Parere n. 463 del 29 maggio 2023

Parere Tecnico – Proroga VIA

**Variante alla S.S.16 Adriatica nel tratto compreso
tra il Comune di Bellaria e il Comune di Misano
Adriatico**

**Progetto: Proroga del termine di validità del Decreto di
compatibilità ambientale
DVA DEC-54 del 20/03/2013,
già prorogato con D.M. 271 del 30/12/2020**

Figura 1 – Schematico: progetto e inquadramento delle aree di aggiornamento

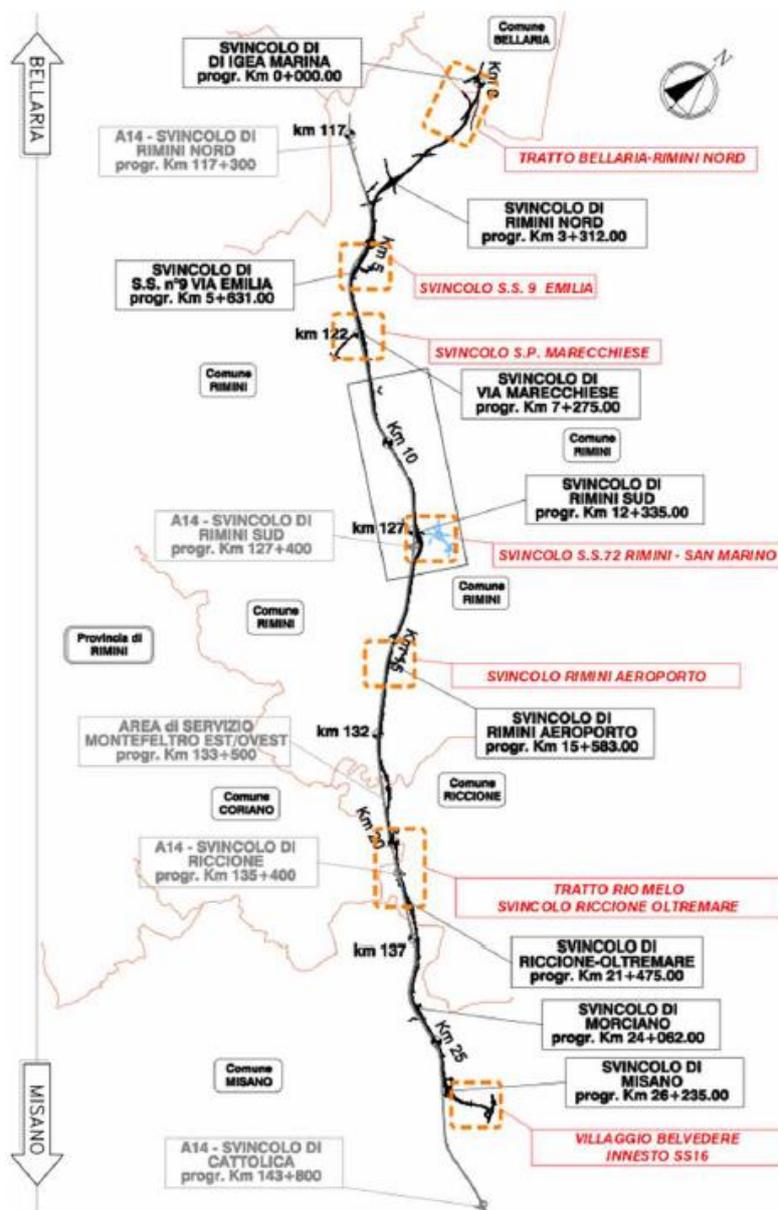
I tratti oggetto di modifiche sono sintetizzati nel seguito ed evidenziati in Figura 1:

Al riguardo si precisa che, con il presente parere si prende atto dell'anticipazione degli sviluppi del progetto ma non ci si esprime in merito alla verifica di ottemperanza alle prescrizioni e alla eventuale necessità di verifica di assoggettabilità di modifiche sostanziali al progetto.

Figura 5 – PAI Variante 2016 - Fasce fluviali e interventi previsti - Fiume Marano - ALLEGATO 5 – Elab. 2-1

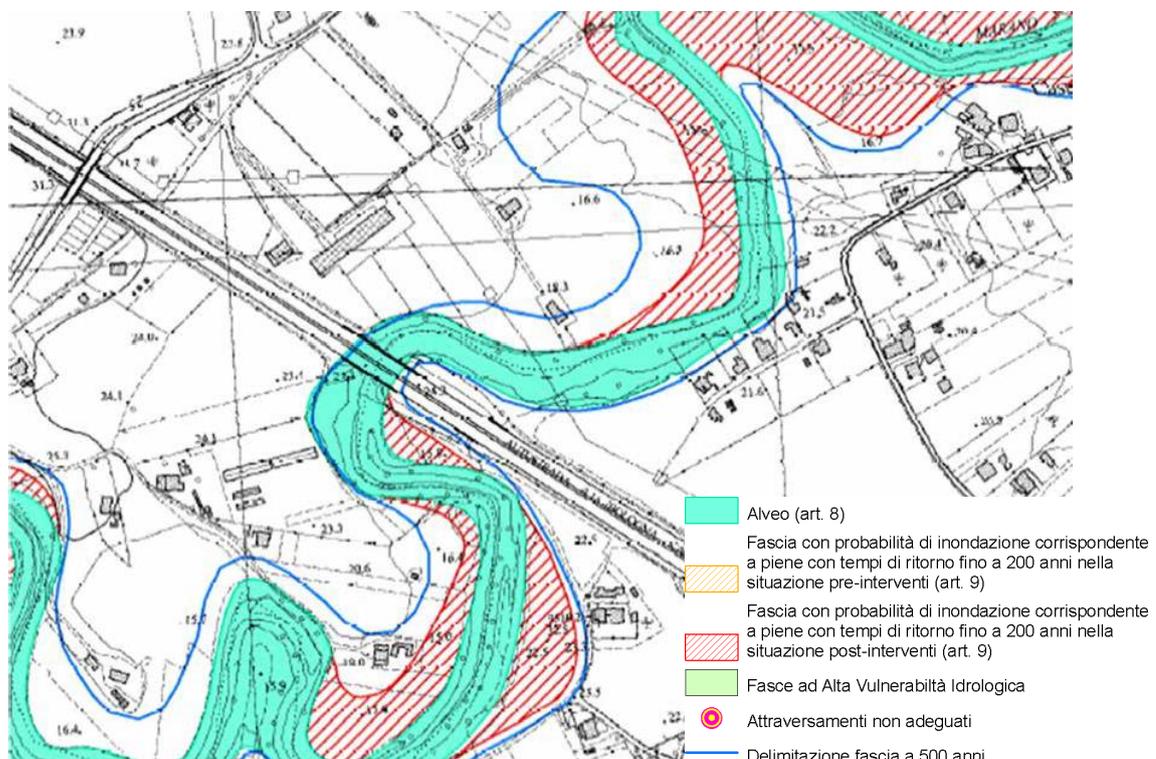
In questo tratto viene sviluppato l'asse di progetto che, tra le pk. 18+000 e 18+800 circa, attraversa una "Fascia con probabilità di inondazione corrispondente a piene con tempi di ritorno fino a 200 anni nella situazione post-interventi (art. 9)" e la "Delimitazione fascia per tempi di ritorno fino a 500 anni".

I rilevati di approccio sono esterni ad entrambe le fasce, mentre le pile del viadotto ricadono all'interno delle stesse. Durante le lavorazioni dovranno essere adottati tutti gli accorgimenti necessari alla salvaguardia della risorsa idrica nei confronti sia della possibile modifica delle condizioni di deflusso del torrente sia dei possibili sversamenti di sostanze inquinanti.

Figura 6 – Stralcio planimetria e sezioni dell'intervento tra pk 26+850 e pk 27+460

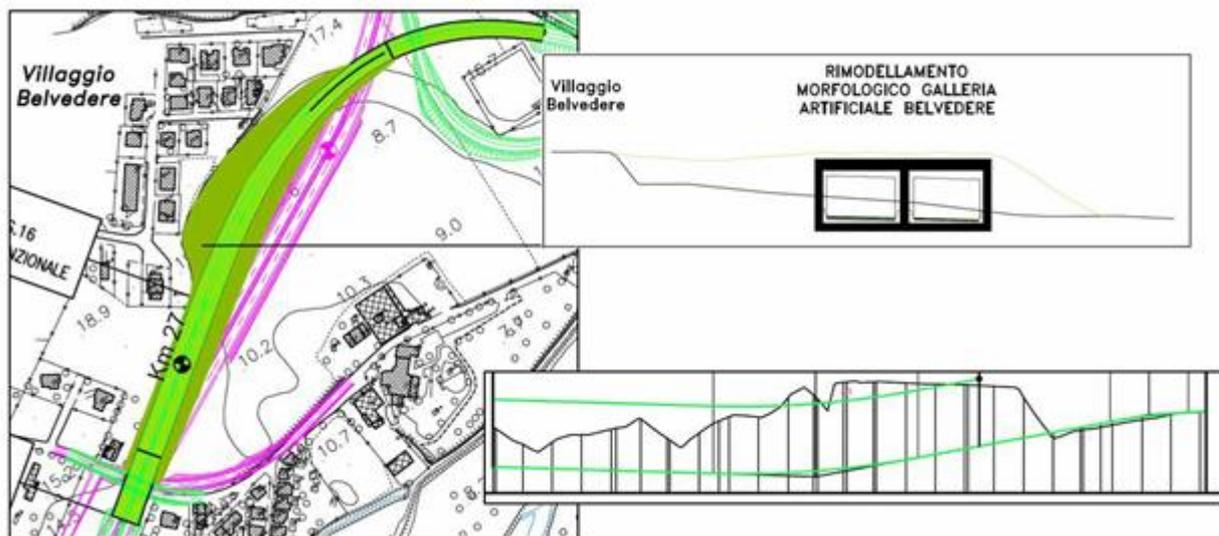
L'unica modifica del tracciato che è ritenuta interessante dal Proponente per la componente in esame è quella in località Belvedere nel comune di Misano Adriatico localizzata tra le pk. 26+850 e 27+460 circa per il tratto in galleria artificiale, in quanto quest'ultima, non prevista nel SIA, rappresenta un avvicinamento dell'asse verso una scarpata di terrazzo fluviale (Figura 6).

Il Proponente afferma la necessità di porre attenzione durante la fase realizzativa dell'intervento al fine di evitare cedimenti, smottamenti e/o qualsiasi tipo di dissesto e a questo proposito dovrà essere eseguita un'adeguata analisi progettuale al fine di scongiurare l'instaurarsi di questo tipo di fenomeno nell'area dell'abitato di Belvedere che si trova immediatamente al di sopra della scarpata fluviale.
